VYSVĚTLENÍ ZADÁVACÍ DOKUMENTACE Č. VI

Název veřejné zakázky:	Revitalizace zimního stadionu v Třebíči
Evidenční číslo ve VVZ:	Z2023-045285
Evidenční číslo zadavatele:	23030027
Druh veřejné zakázky:	Stavební práce
Režim veřejné zakázky:	Nadlimitní režim
Druh zadávacího řízení:	Otevřené řízení
Název zadavatele:	Město Třebíč
Sídlo zadavatele:	Karlovo nám. 104/55, 674 01 Třebíč
IČO zadavatele:	00290629
Právní forma zadavatele:	801 - obec nebo městská část hlavního města Prahy
Zastoupení zadavatele:	Milošem Hružou, místostarostou, pověřeným k podpisu smlouvy na základě usnesení zastupitelstva města č. 9/5/ZM/2022 ze dne 20.10.2022
Adresa profilu zadavatele:	https://zakazky.trebic.cz/

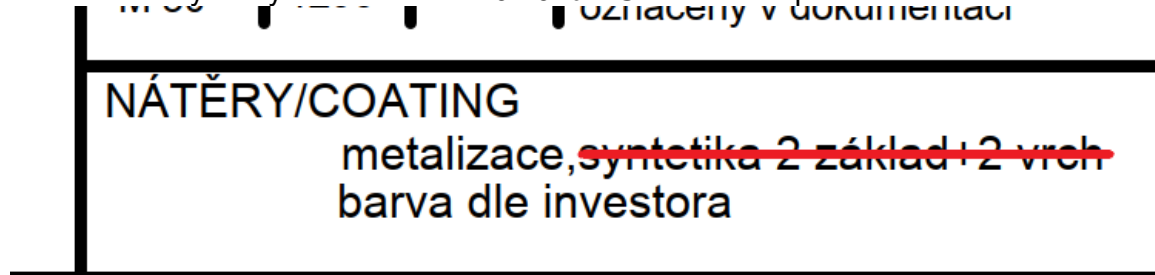
Doporučujeme u položky 733 „Nátěry kov.stavebních doplňk.konstrukcí syntetické 2x email“ a položky 732 „Nátěry kov.stavebních doplňk.konstrukcí syntetické dvojnásobné + 1x email + tmelení,, upřesnit/uveřejnit požadovanou vrstvu nátěrového systému v rozkladu (Zn + 1.zákl.vrstva + následná vrstva (příp. už i krycí) – požadované μm), nebo upřesnit korozní prostředí s požadovanou životností.

- ve výkazu výměr byl upraven popis položky 733a – list 01.01 S01 Pol – výměra je beze změn

733a	783225600R00	Nátěry kov.stavebních doplňk.konstrukcí – 2× základní dvoukomponentní nátěrová hmota + 1× krycí/vrchní dvoukomponentní nátěrová hmota + tmelení
------	--------------	---

- Poznámky na výkresech části D-01-02a – SK – tímto neplatí

S235 - VÁLCOVANÉ PROFILY - Žárově zinkované (nátěr ~~synetika 2x základ + 2x vrchní~~ barva dle investora)
- Šroubované spoje budou vzduchotěsně tmelené; Případné svary dle síly připojovaných materiálů
TRAPÉZOVÝ PLECH OCEL S320 GD
B 500B - VÝZTUŽ ŽELEZOBETONU
1770/1520 MPa (f_{pk}/f_{pk} 0,1%) - PŘEDPJATÁ VÝZTUŽ

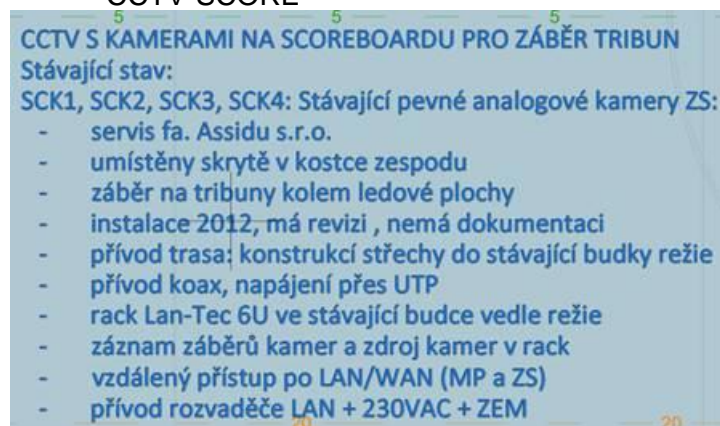
Žádáme Vás informaci jak máme cenit? V dodávce prvků dle tabulky s požadavkem zinkování ocenit prvky zinkované a v položce nátěrů ocenit nátěr pozinkovaných a dalších prvků? Jaký nátěr je požadován – výkres a VV se liší v požadavku.

- Poznámky na výkresech části D-01-02a – SK – tímto neplatí

S235 - VÁLCOVANÉ PROFILY - Žárově zinkované (nátěr ~~syntetika 2x základ + 2x vrchní~~ barva dle investora)
 - Šroubované spoje budou vzduchotěsně tmelené; Případné svary dle síly připojovaných materiálů
 TRAPÉZOVÝ PLECH OCEL S320 GD
 B 500B - VÝZTUŽ ŽELEZOBETONU
 1770/1520 MPa (f_{pk}/f_{pk} 0,1%) - PŘEDPJATÁ VÝZTUŽ

UZNÁČENY V DOKUMENTACI

NÁTĚRY/COATING
 metalizace, ~~syntetika 2 základ + 2 vrch~~
 barva dle investora
